Oggetto: comune di Guidonia Montecelio (RM)

Nuova zona produttiva in località Riserva delle Tavernucole. Individuazione ambito da destinare a zona D2: Industriale, artigianale, logistica. Variante al PRG e Pianificazione attuativa ai sensi dell'art. 4 delle L.R. 36/87

Proposta di parere paesaggistico ai sensi dell'art. 11 delle Norme del PTPR con le modalità di cui all'art. 55 comma 4 delle Norme del PTPR

RELAZIONE ISTRUTTORIA E PROPOSTA DI PARERE

Estratto dalla relazione tecnica: stralcio PRG vigente, e variante proposta su base catastale

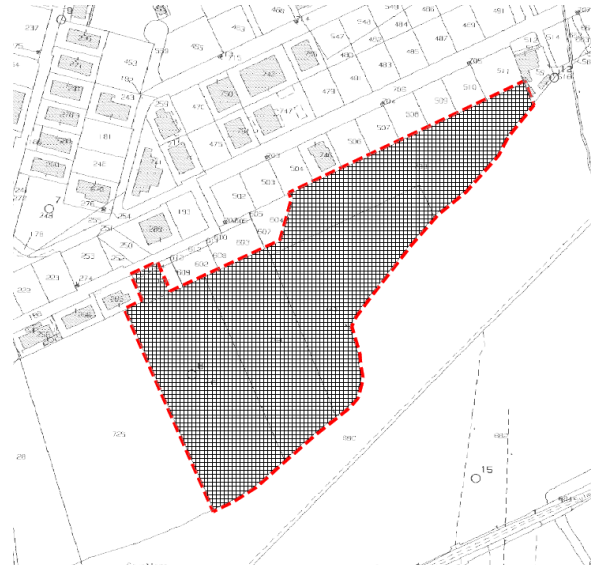
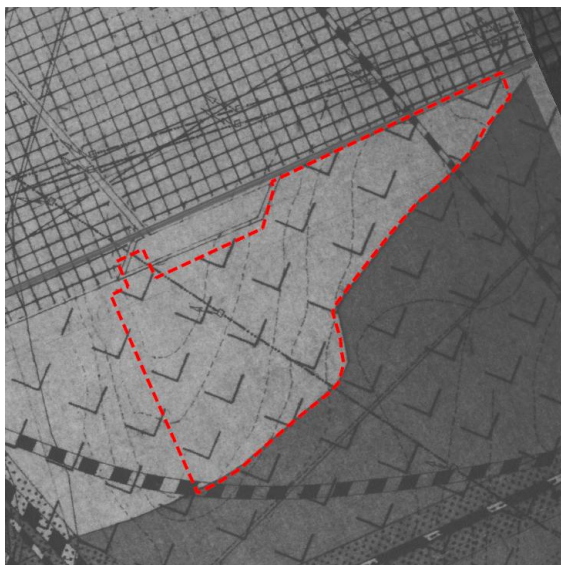
La variante prevede il passaggio di 2.058 mq di sottozona D2 e 142.254 mq di sottozona E1 ad una nuova sottozona chiamata D2 "Industriale, artigianale e logistica" per una superficie territoriale in variante pari a circa 144.312 mq, con gli indici e i parametri riportati nel paragrafo precedente.

PTPR approvato tav. B 25 foglio 374 "Beni paesaggistici"

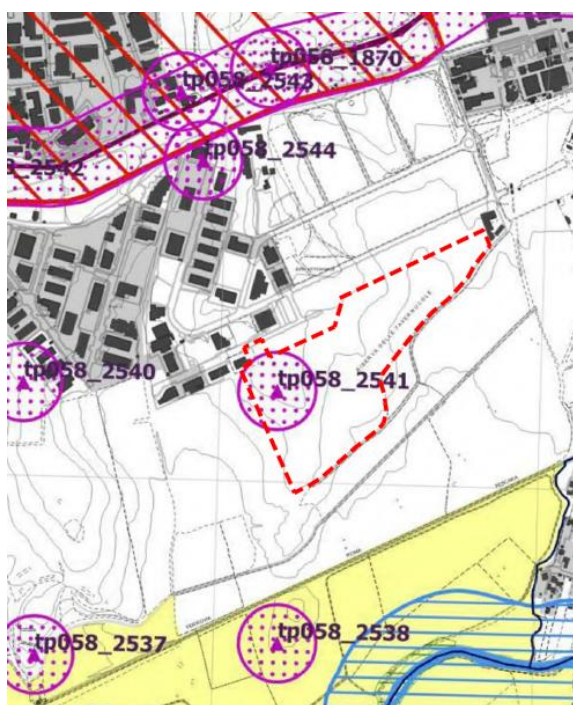
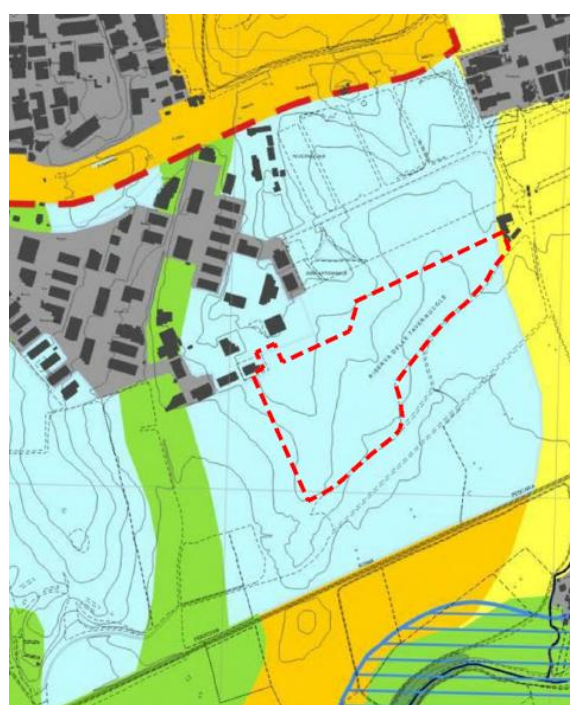
Nell'ambito del PTPR, approvato con Delibera di Consiglio Regionale n. 5 del 21 aprile 2021 (BURL 56 suppl.2 del 10/06/2021), l'area di intervento non risulta oggetto di vincoli dichiarativi ex art. 134 co.1 lett.a) del D.Lgs 42/2004 e le opere non interferiscono con i beni paesaggistici tutelati per legge ex art. 134 co. 1 lett.b) del codice, mentre risulta sottoposta al seguente vincolo individuato ai sensi dell'art.134 co.1 lett. c) del D.Lgs 42/2004:

- Tp058 _2541 beni puntuali diffusi, testimonianza dei caratteri identitari archeologici e storici e relativa fascia di rispetto di 100 metri (art. 42 e 46 Norme del PTPR).

La disciplina di tutela dei beni puntuali diffusi è stabilita all'art. 42 delle Norme del PTPR approvato, secondo la quale per le aree, gli ambiti, i beni, puntuali e lineari e le relative fasce di rispetto, ai fini del rilascio delle autorizzazioni ai sensi dell'art. 146 del Codice nonché per la redazione degli strumenti urbanistici costituiscono riferimento le seguenti norme specifiche di salvaguardia e di tutela, e nello specifico con quanto riportato alla lett. b) punto 6 art. 42 delle Norme del PTPR:

Inoltre, sempre nell'ambito del PTPR approvato, ai fini della disciplina della tutela, d'uso e valorizzazione dei paesaggi, di cui al Capo II delle Norme del PTPR, non cogente secondo quanto disposto al comma 8 dell'art. 8 delle Norme del PTPR, l'area di intervento ricade nel "Sistema del paesaggio insediativo" (tav. A) in ambito di "Paesaggio degli insediamenti in evoluzione", disciplinato all'art. 29 delle Norme del PTPR che alla tab. B, capo 4 *Uso produttivo, commerciale e terziario*, e punto 4.4.2 *Nuova realizzazione e ampliamenti superiori al 20%*, consente la trasformazione proposta dal Piano.

Per le considerazioni su esposte, si ritiene che il Piano in oggetto sia paesaggisticamente ammissibile ai sensi dell'art. 16 della Legge 1150/1942 in ragione della disciplina di tutela e d'uso del PTPR.
